Asunto: TRAMITE PARA APROBACION DEL DISEÑO FOTOMETRICO DEL PROYECTO "ACTUALIZACIÓN, AJUSTES Y COMPLEMENTACIÓN DE LA FACTIBILIDAD Y LOS ESTUDIOS Y DISEÑOS DEL CABLE AÉREO EN SAN CRISTOBAL, EN BOGOTA D.C."

#### 1. OBSERVACIONES CABLE SAN CRISTOBAL ENTREGA 1

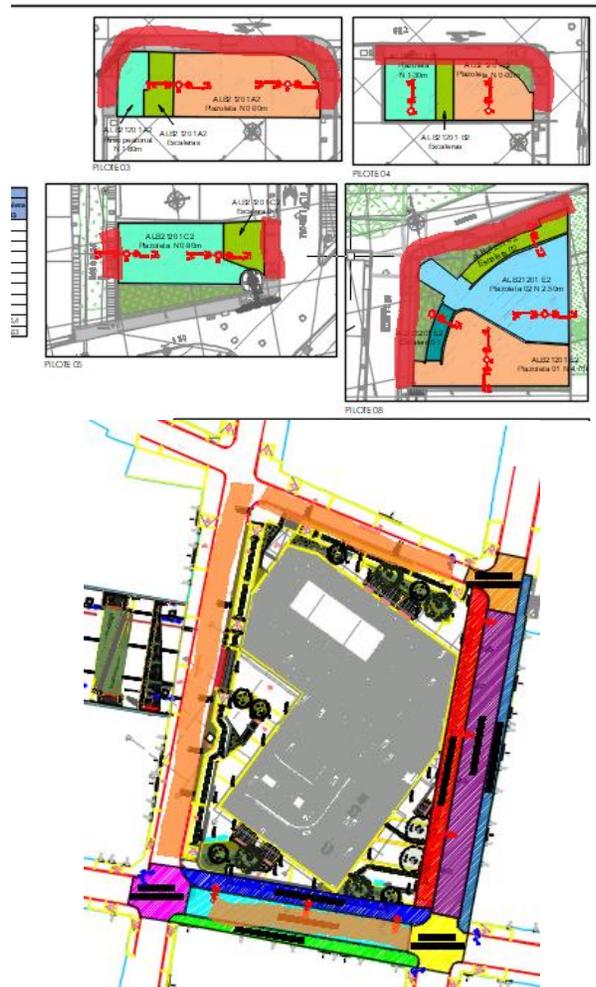
4. Teniendo en cuenta que se presenta un proyecto integral entre pilonas, estaciones y vías, se debe indicar el número de plano y cantidad de estos, según la cantidad total de planos. Del mismo modo, el cuadro cantidades en todos los planos debe contener la sumatoria total de unidades consolidadas y proyectadas de postes y luminarias en todo el proyecto.

R/ Se acoge la solicitud y se numera cada plano de acuerdo al proponente de luminarias correspondientes.

También se agrega en planos el resumen total de luminarias y postes proyectados.

#### TRAMO 1 PILONA 5

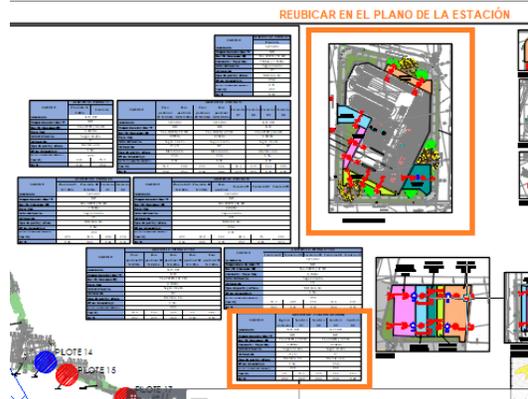
12. Al parecer la luminaria indicada ilumina un sector externo a la zona de intervención. Para sustentar su uso, se debería adicionar una malla de cálculo y verificar si la infraestructura existente en la vía no supe las necesidades del espacio.

R/ Se acoge la solicitud y se aclara que por efecto del tamaño en dibujo y la escala de postes y luminarias, da la impresión de estar por fuera del área de cálculo, se hace el ajuste en el plano respectivo.

#### ESTACIÓN ALTAMIRA

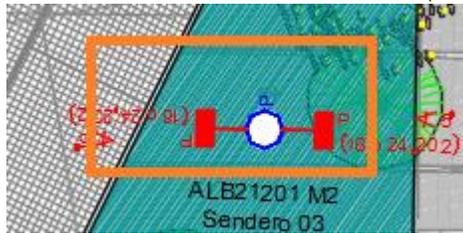
14. Se evidencia el uso al parecer de infraestructura existente (convención azul) para la instalación de las luminarias, en tal caso, se debe mostrar la infraestructura (luminarias) que será retirada.

R/ Se acoge la solicitud y se efectúa los ajustes a las convenciones correspondientes en cada uno de los planos.

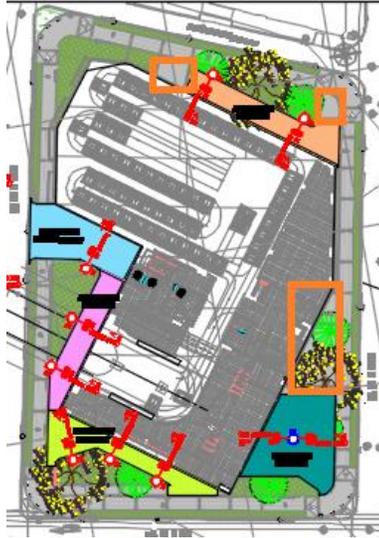
15. Se evidencian algunas zonas no incluidas en las mallas de cálculo. En caso de estar dentro de los límites de intervención adicionar o extender las mallas y garantizar los niveles. Asimismo, incluir la infraestructura existente que influye sobre el espacio, pues, no es claro si el sendero perimetral está debidamente iluminado.

R/ Se acoge la solicitud y se aclara que en las áreas mostradas se presentan las siguientes circunstancias:

- En el área de la plazoleta sur oriental la ubicación de árboles, en concertación con Jardín Botánico distrital no deja espacio a ubicación de luminarias adicionales, pero los niveles lumínicos se suplirán con las luminarias proyectadas tanto en la plazoleta como en la vía.
- Las áreas en el sector norte se encuentran iluminadas con las luminarias proyectadas para la vía y las existentes en las aceras opuestas.

#### TRAMO 2 PILONA 15

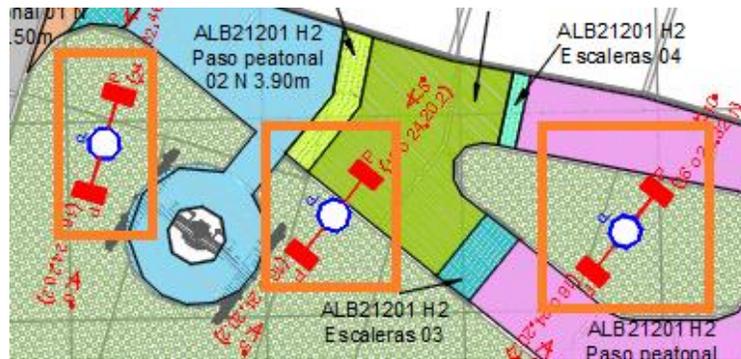
17. Se evidencia el uso al parecer de infraestructura existente (convención azul) para la instalación de las luminarias, en tal caso, se debe mostrar la infraestructura (luminarias) que será retirada.

R/ Se acoge la solicitud y se efectúa los ajustes a las convenciones correspondientes en cada uno de los planos.

**TRAMO 2 PILONA 18**

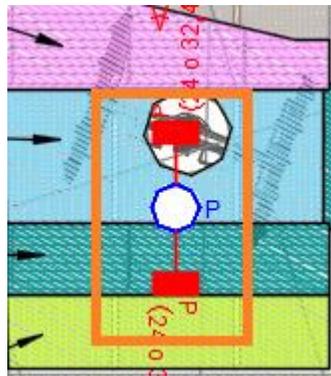
18. Se evidencia el uso al parecer de infraestructura existente (convención azul) para la instalación de las luminarias, en tal caso, se debe mostrar la infraestructura (luminarias) que será retirada.

R/ Se acoge la solicitud y se efectúa los ajustes a las convenciones correspondientes en cada uno de los planos.

**TRAMO 2 PILONA 19**

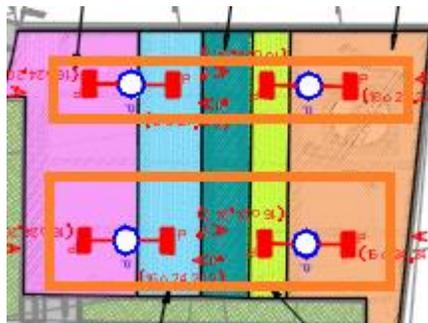
19. Se evidencia el uso al parecer de infraestructura existente (convención azul) para la instalación de las luminarias, en tal caso, se debe mostrar la infraestructura (luminarias) que será retirada.

R/ Se acoge la solicitud y se efectúa los ajustes a las convenciones correspondientes en cada uno de los planos.

TRAMO 2 PILONA 21 y 22

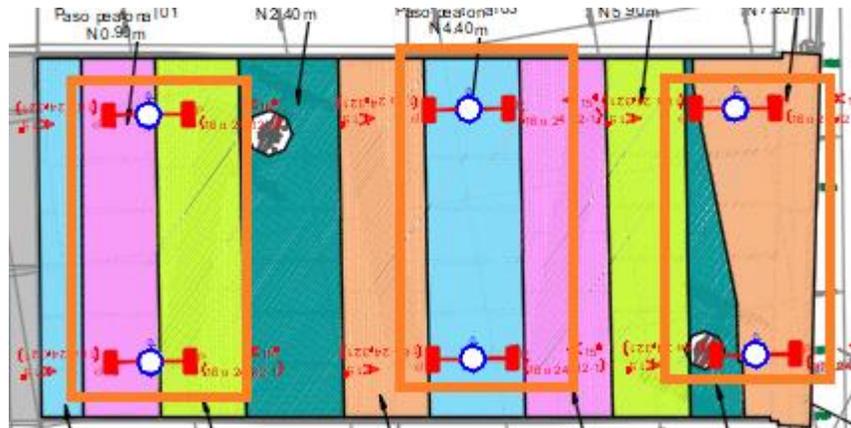
20. Se evidencia el uso al parecer de infraestructura existente (convención azul) para la instalación de las luminarias, en tal caso, se debe mostrar la infraestructura (luminarias) que será retirada.

R/ Se acoge la solicitud y se efectúa los ajustes a las convenciones correspondientes en cada uno de los planos.

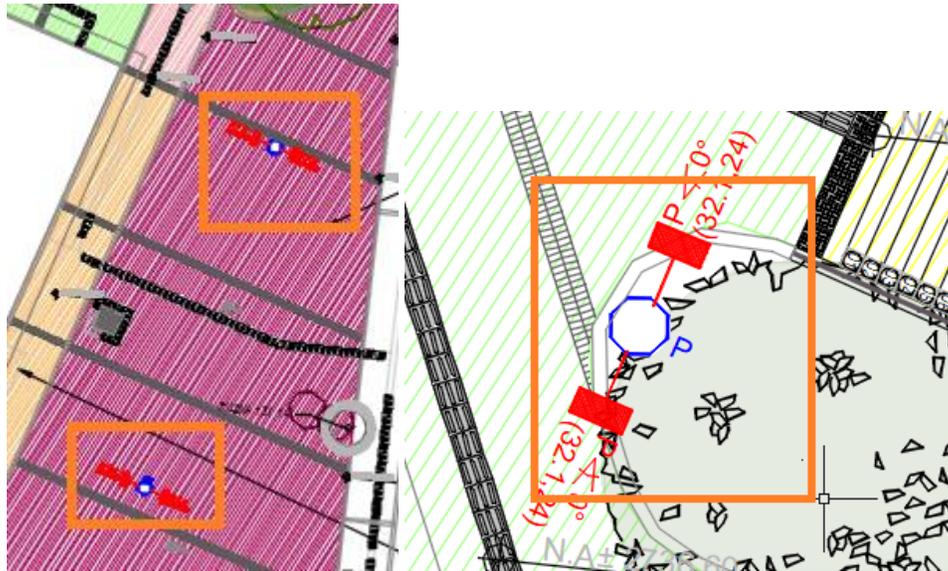
21. El nivel de iluminación para Escaleras 01, es inferior a lo establecido en RETILAP para una clasificación C3. Verificar.

R/ Se acoge la solicitud y se efectúa el ajuste al calculo correspondiente alcanzando niveles que cumplen los requerimientos RETILAP.

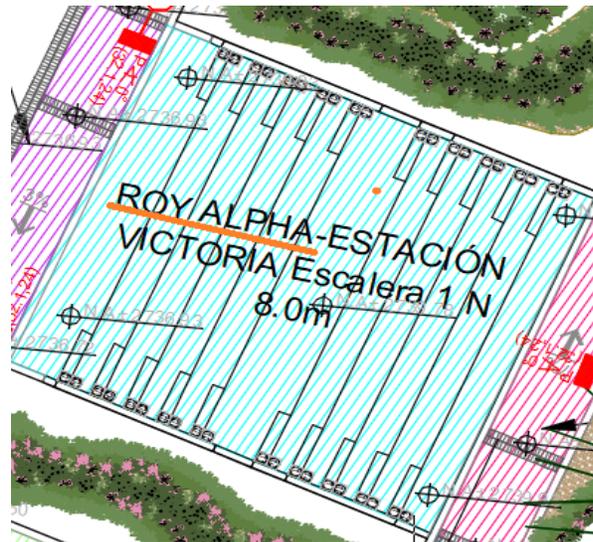
25. Al parecer hay un error en el nombre de la malla, además, no es claro si el área mostrada es un espacio interior o si hace parte de otro proveedor.

R/ Se acoge la solicitud y corrige el nombre del área de cálculo.

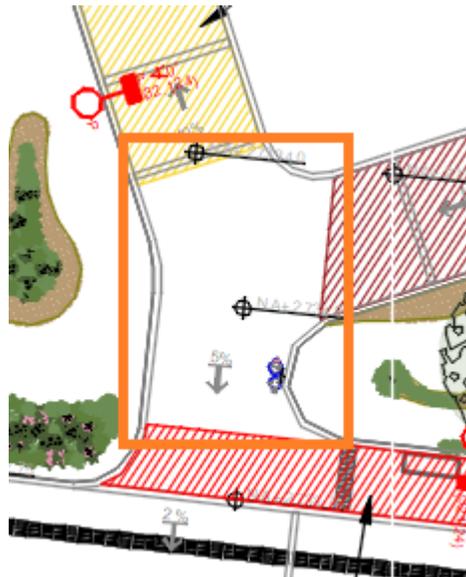
26. Adicionar malla de cálculo y garantizar los niveles en el espacio indicado.

R/ Se acoge la solicitud y hace el ajuste del cálculo correspondiente, verificando el cumplimiento de los niveles RETILAP correspondientes.

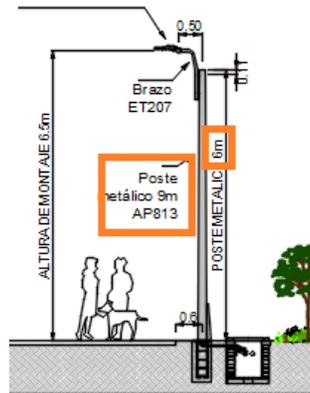
27. El detalle de instalación presenta información no coherente. Corregir.

R/ Se acoge la solicitud y hace el ajuste correspondiente.

#### VÍAS ESTACIÓN ALTAMIRA

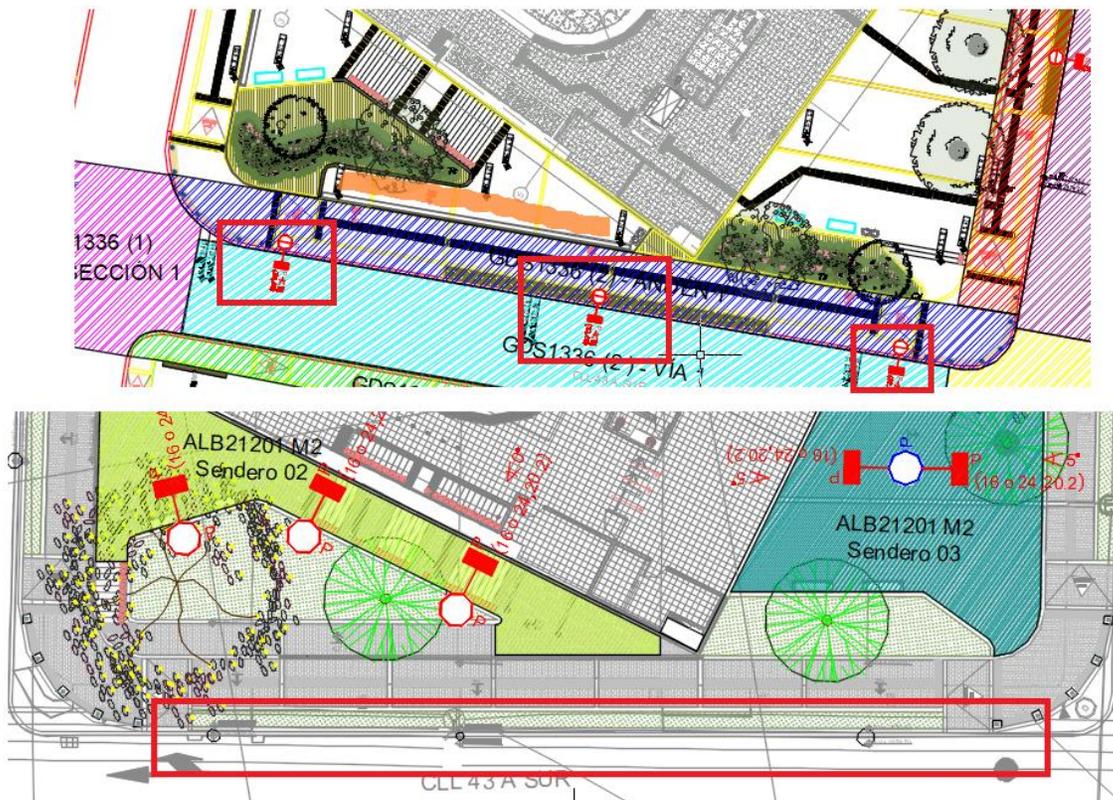
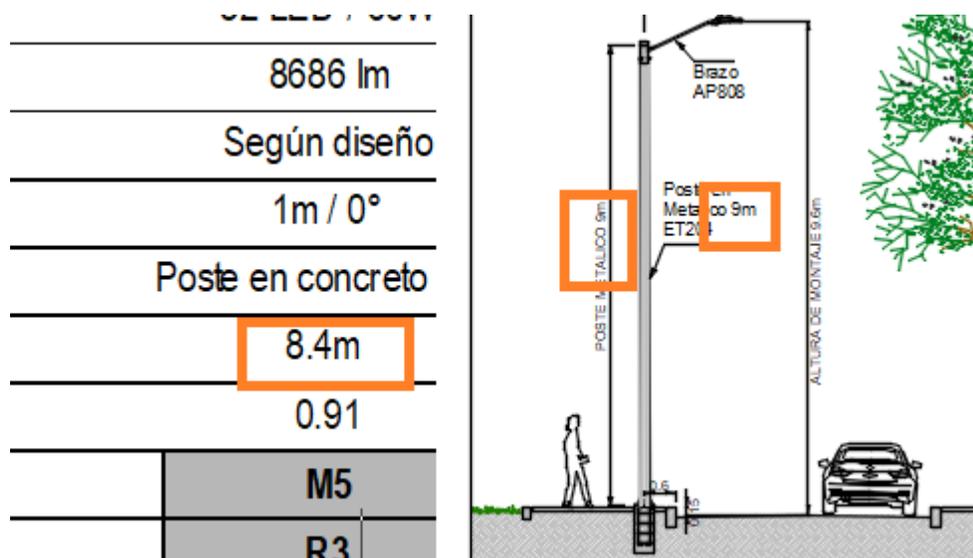
28. Incluir en el plano el levantamiento de infraestructura de las luminarias existentes que influyen el alumbrado de los espacios. Se evidencian vías sin iluminación (no es claro si son vías nuevas), se debe incluir la infraestructura existente que se va a retirar sobre las vías mostradas. En el diseño de la estación también se debe incluir las luminarias sobre las vías adyacentes, con el fin de evidenciar que el andén perimetral se encuentra debidamente iluminado. También se notan zonas que se deben contemplar en el diseño de la estación. Si no hacen parte de los límites de intervención, explicarlo.

R/ Se acoge la solicitud y se presenta en planos la infraestructura lumínica existente y a retirar, de acuerdo al código de colores de las convenciones.

R/ Se aclara se propone la reutilización de luminarias LED existentes actualmente en las vías siguientes, que NO son vías nuevas:

El área señalada en la calle 43 A Sur esta cubierta por la iluminación proyectada para estas vías con las luminarias reutilizadas y sus cálculos se encuentran en la carpeta ALBOR VIAS VEHICULARES ESTACION ALTAMIRA que incluye vía, aceras adyacentes y opuestas e intersecciones con las carreras 12 A y 12B Este.

#### VÍAS ESTACIÓN VICTORIA

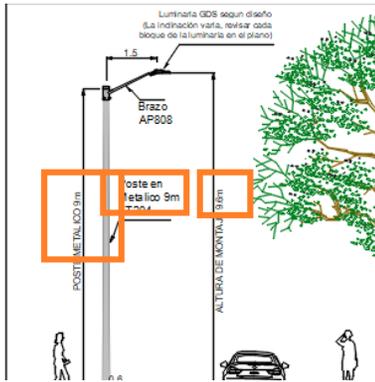
- Incluir en el plano el levantamiento de infraestructura de las luminarias existentes que influyen al alumbrado de los espacios. Se evidencian vías sin iluminación (no es claro si son vías nuevas), se debe incluir la infraestructura existente que se va a retirar sobre las vías mostradas. En el diseño de la estación también se debe incluir las luminarias sobre las vías adyacentes, con el fin de evidenciar que el andén perimetral se encuentra debidamente iluminado. Si no hacen parte de los límites de intervención, explicarlo.

R/ Se acoge la solicitud y se presenta en planos la infraestructura lumínica existente y a retirar, de acuerdo al código de colores de las convenciones.

R/ Se aclara se propone la reutilización de luminarias LED existentes actualmente en las vías siguientes, que NO son vías nuevas:
